現況検査により認められる状況の記録

令和5年5月11日	
NO	91
場所	AB棟 (B棟)
部位	キャンティスラブ (CS1)

令和5年5月11日	
NO	92
場所	AB棟 (B棟)
部位	外部廊下 (CS2A)

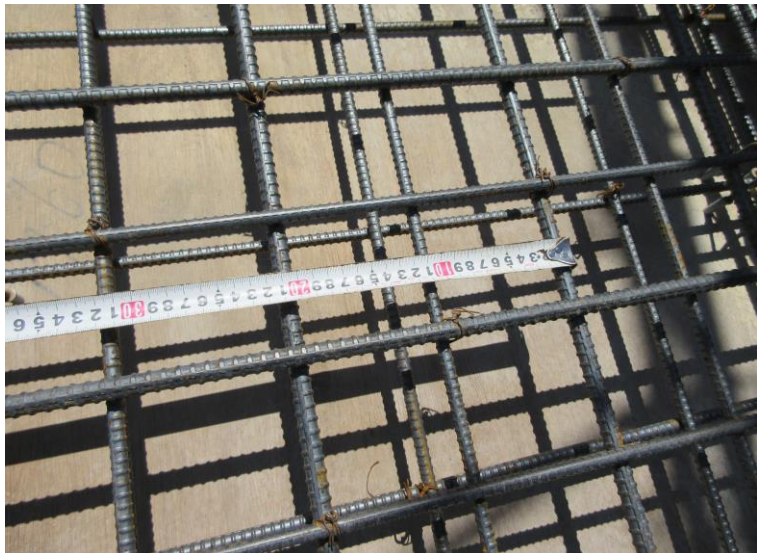
計画通りの配筋組であることを確認。  
(上端筋 : D10・D13チドリ@100mm縦横共)

令和5年5月11日	
NO	93
場所	AB棟 (B棟)
部位	外部廊下 (CS2A)

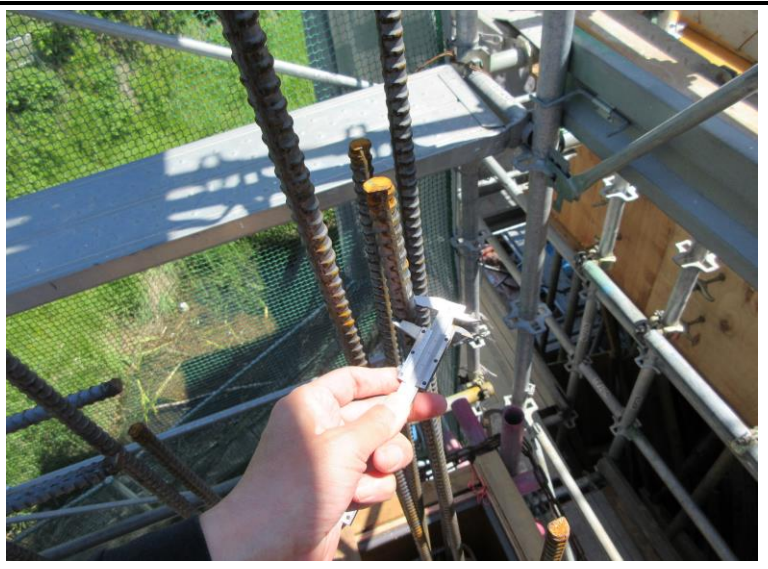
同上。
